ゼオライト土嚢等処理の検討状況について

2023年3月6日

東京電力ホールディングス株式会社

※本資料は、2023年2月1日に開催しました「第5回 特定原子力施設の実施計画の審査等に係る技術会合 資料2-2 ゼオライト土嚢等処理の検討状況について」を、会合後に誤字修正した会合後修正資料になります。
変更内容は次項の変更比較表を参照。

【参考】地上階での作業状況 (1 / 3)

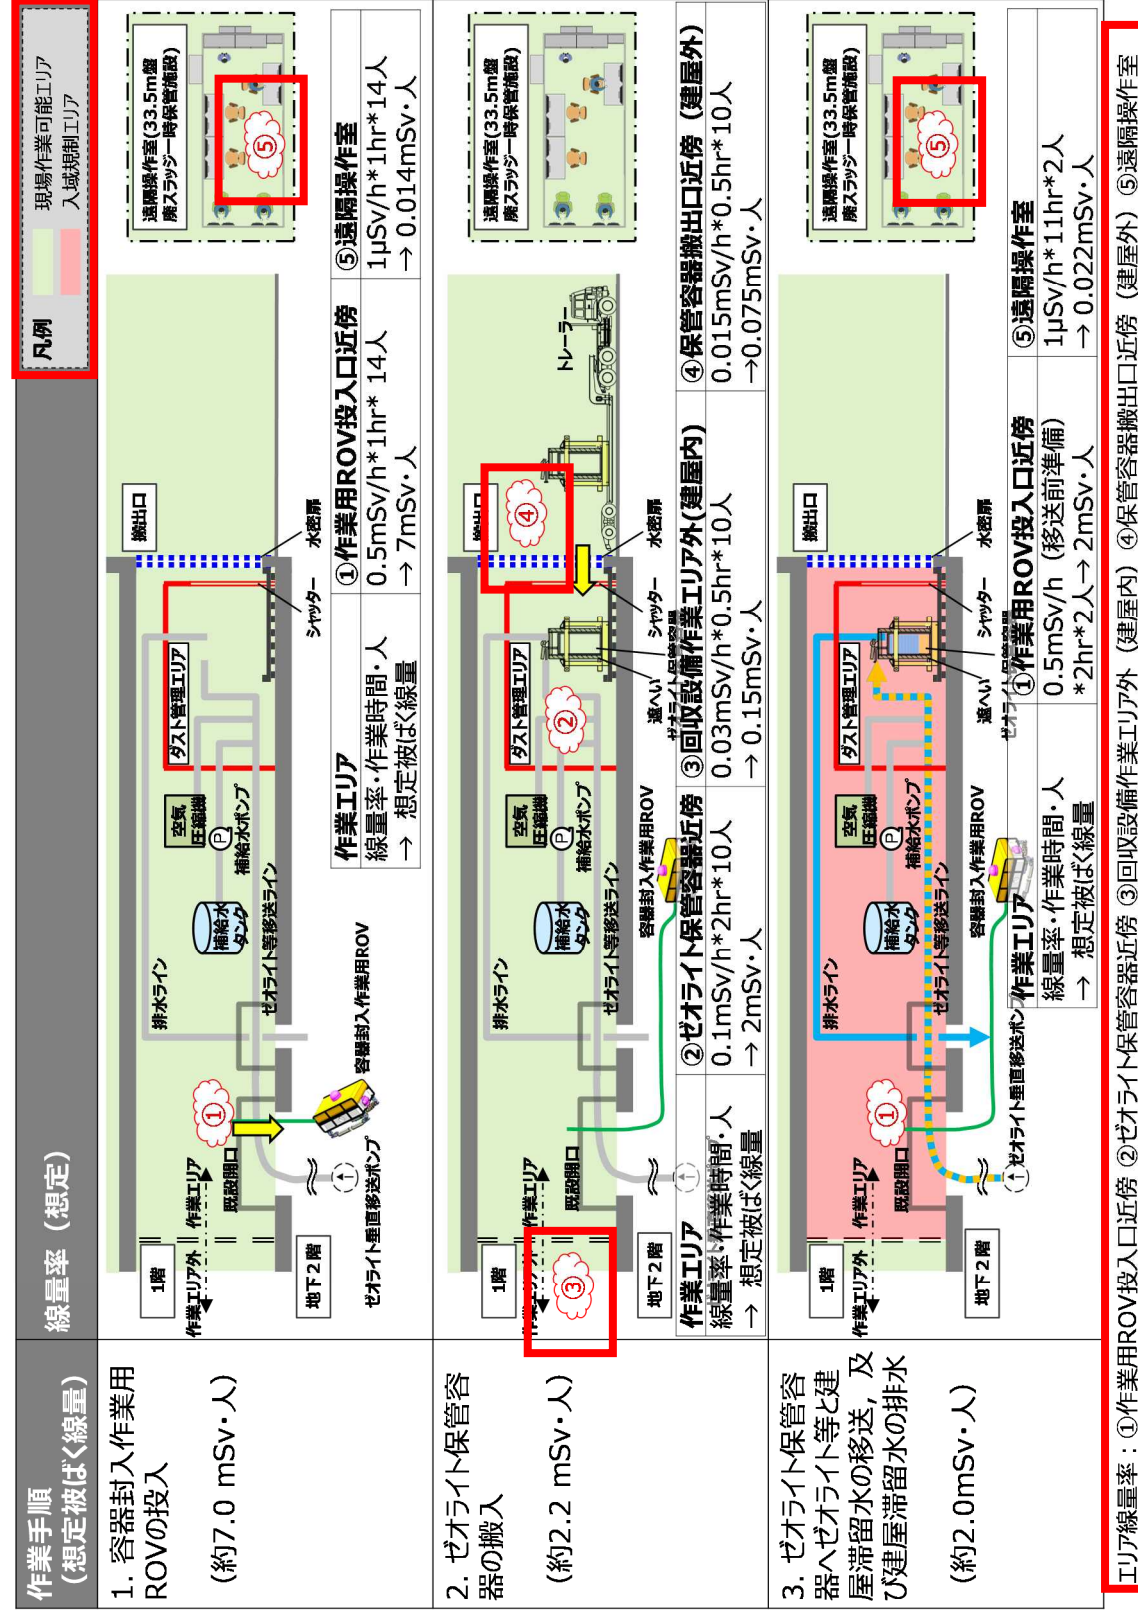
・凡例修正
・赤雲内の付番修正

【参考】地上階での作業状況 (2/3)

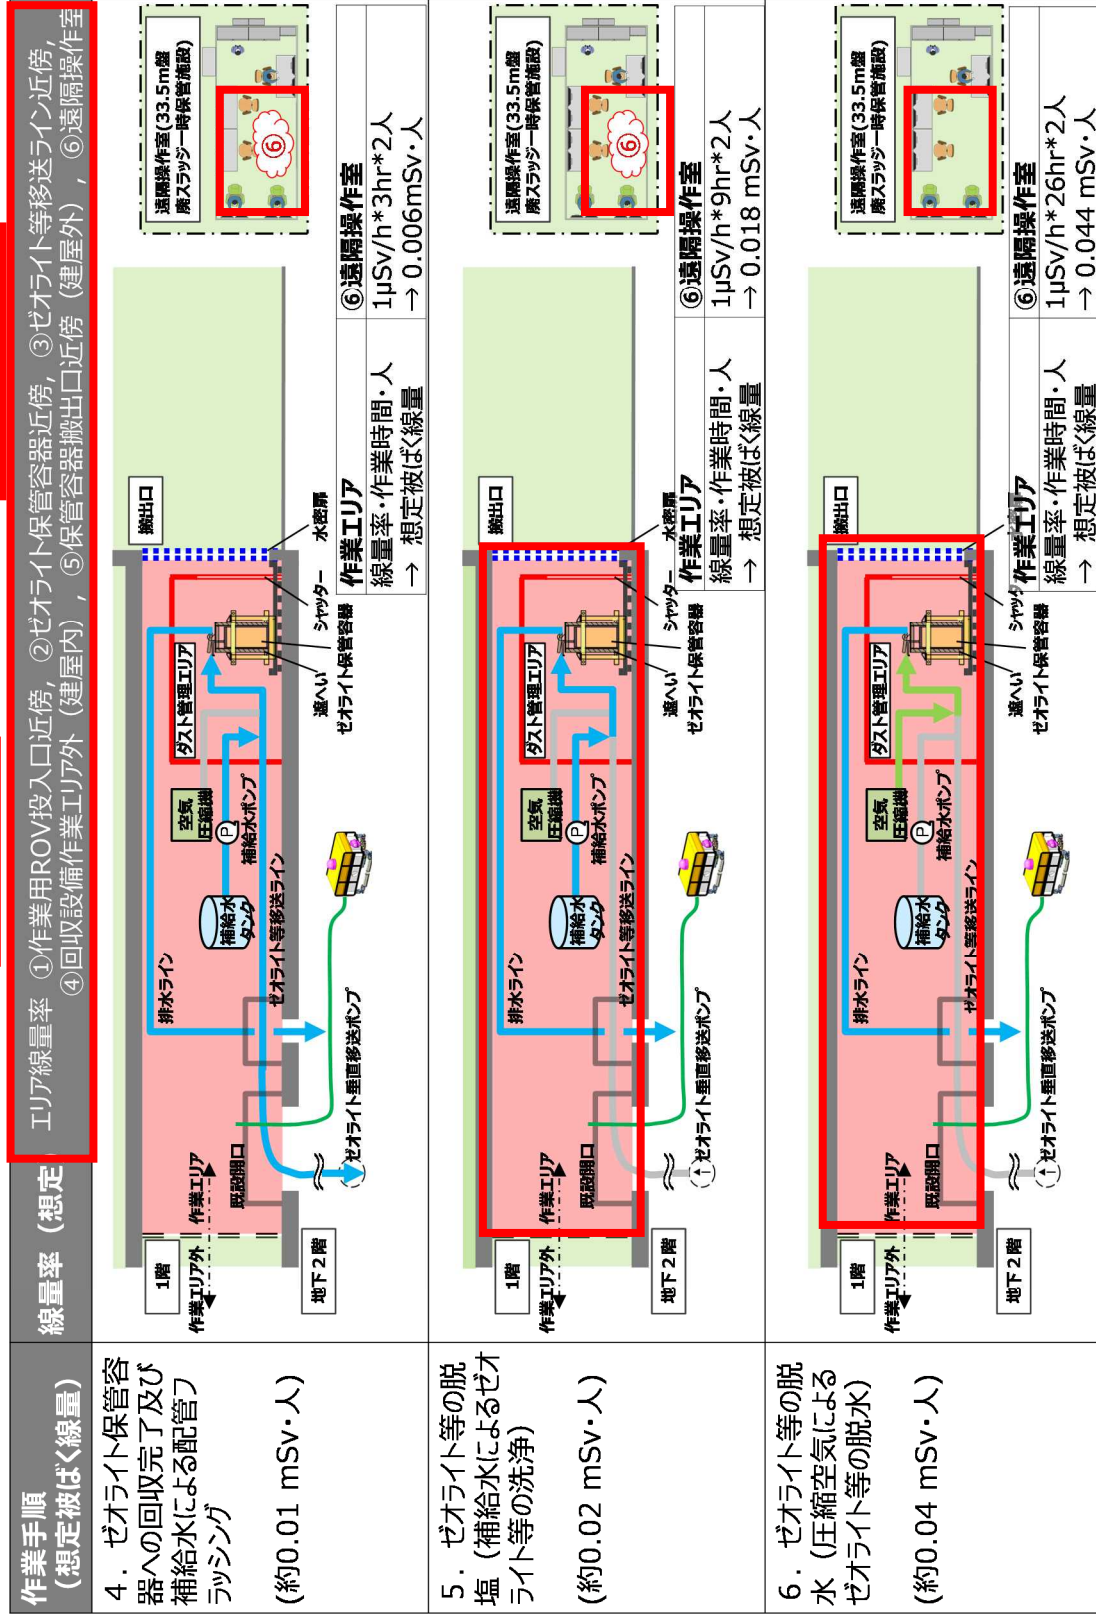
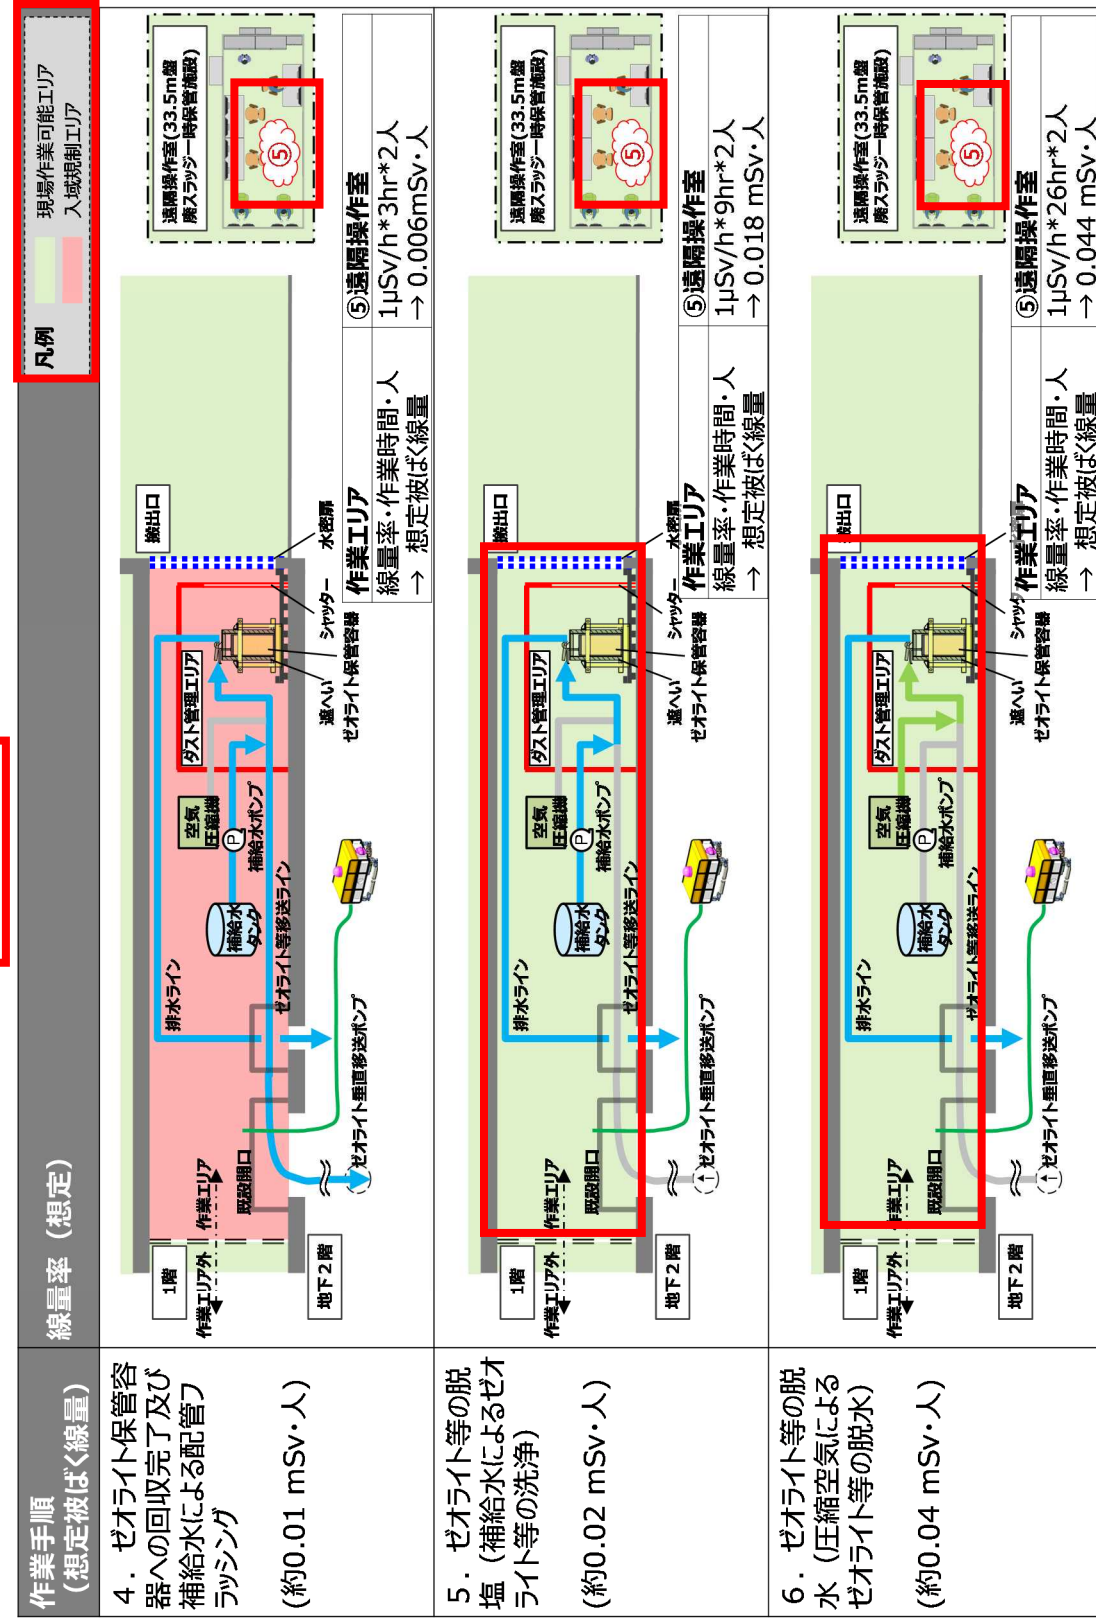
- ・タイトル修正
- ・凡例修正
- ・赤雲内の付番修正
- ・赤雲の追加
- ・作業エリアの色分け修正

【参考】地上階での作業状況 (3 / 3)

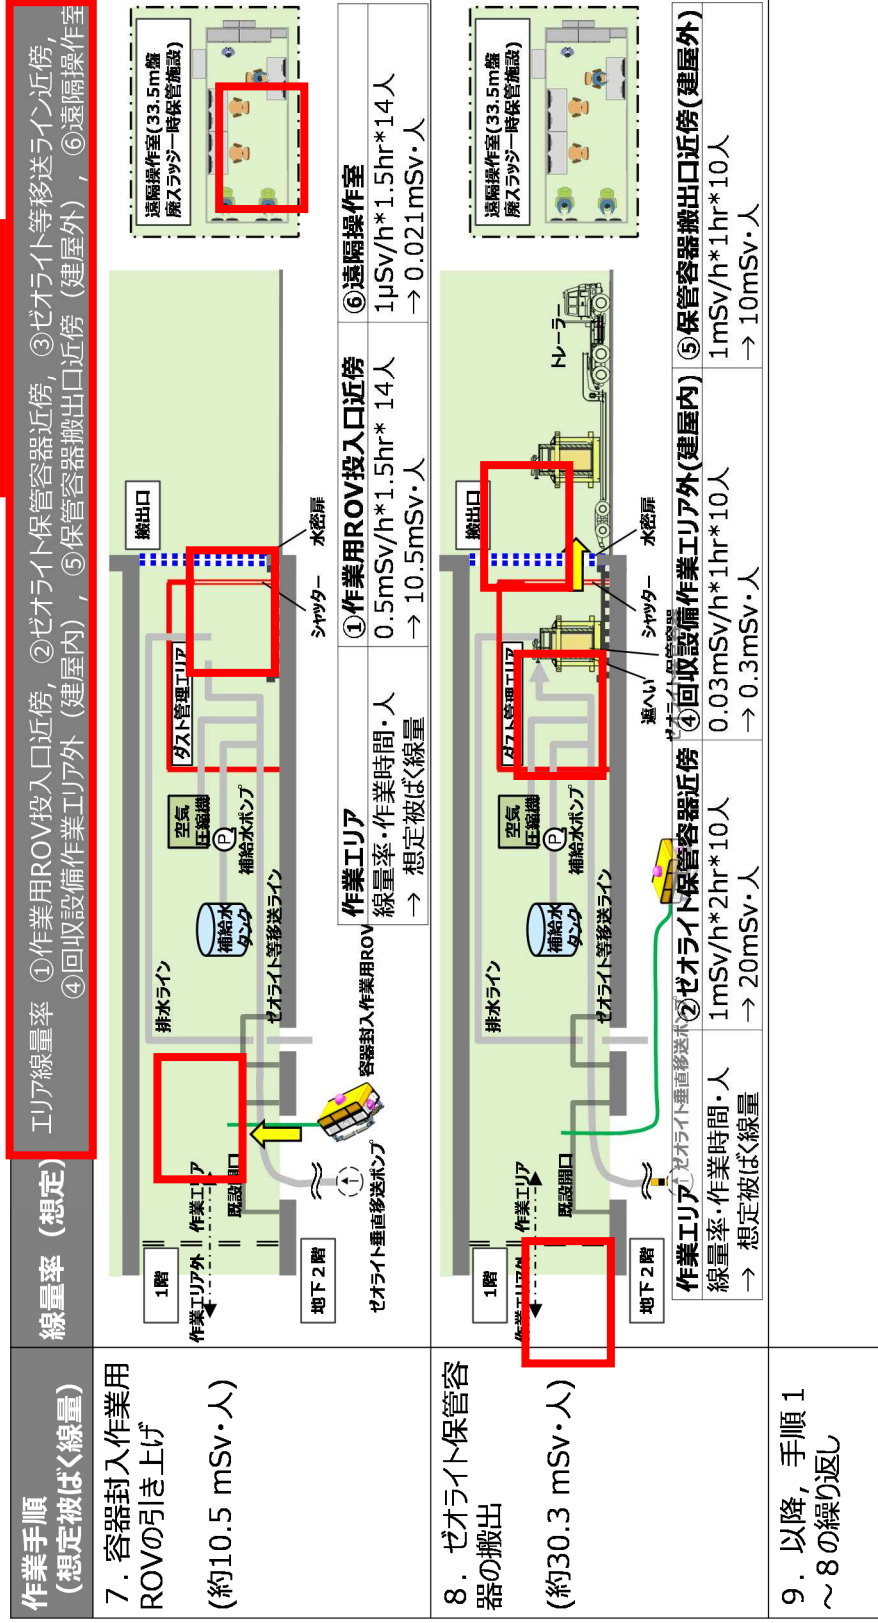
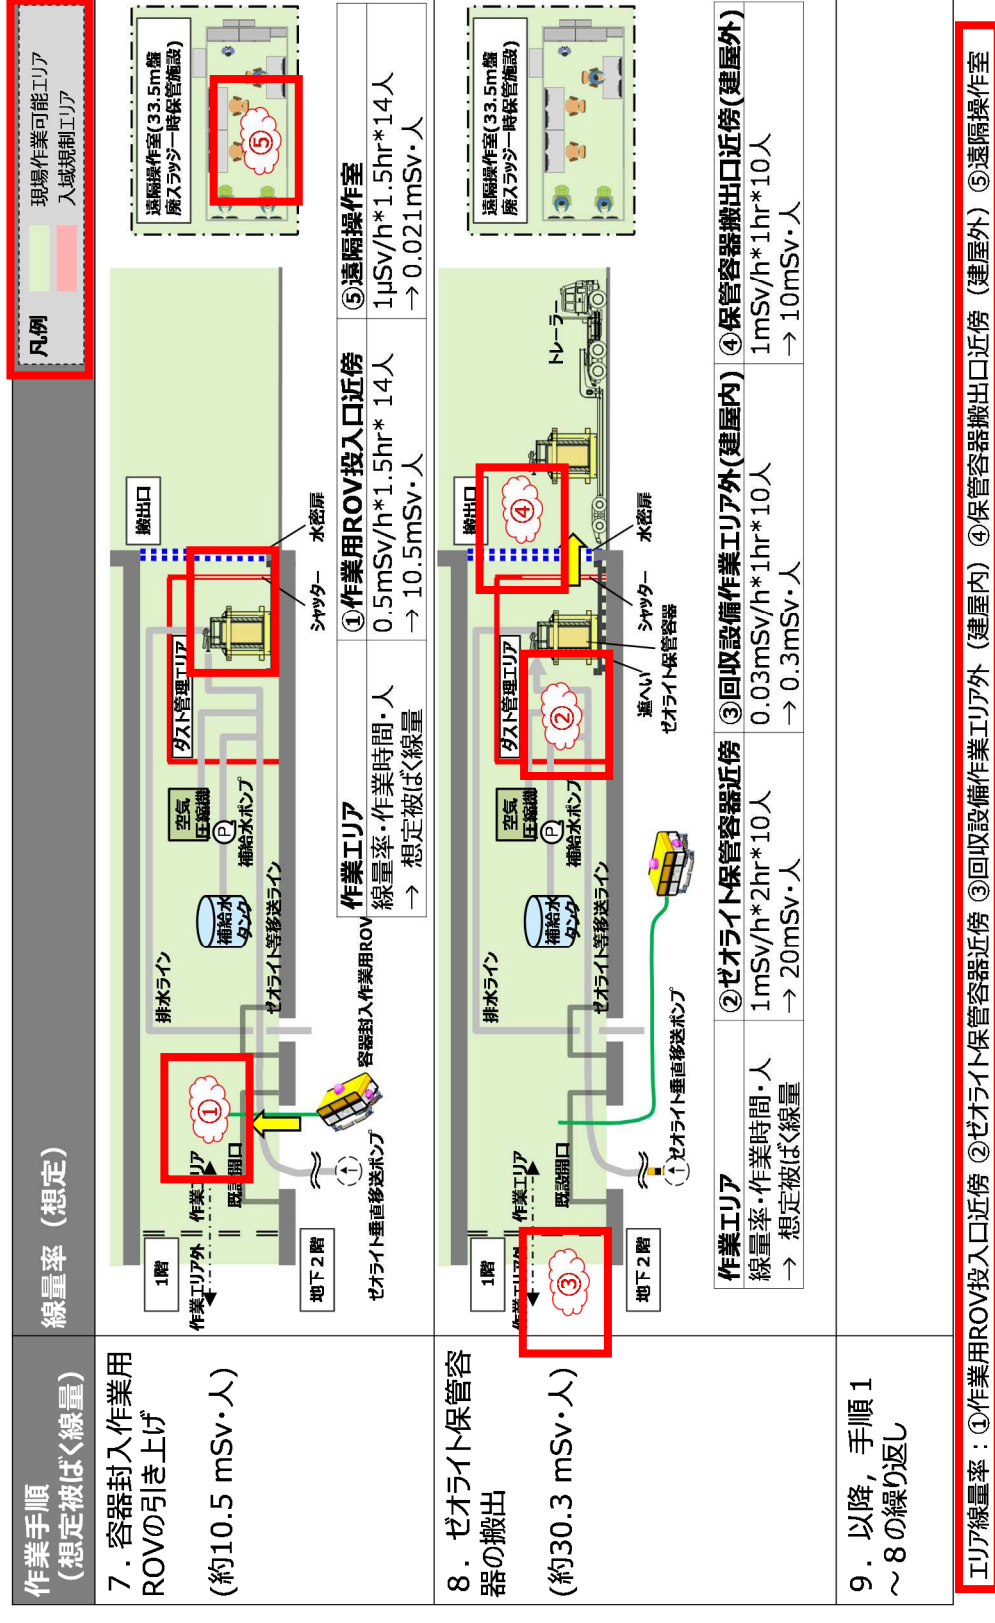
- ・凡例修正
- ・赤雲の追加
- ・保管容器の追加
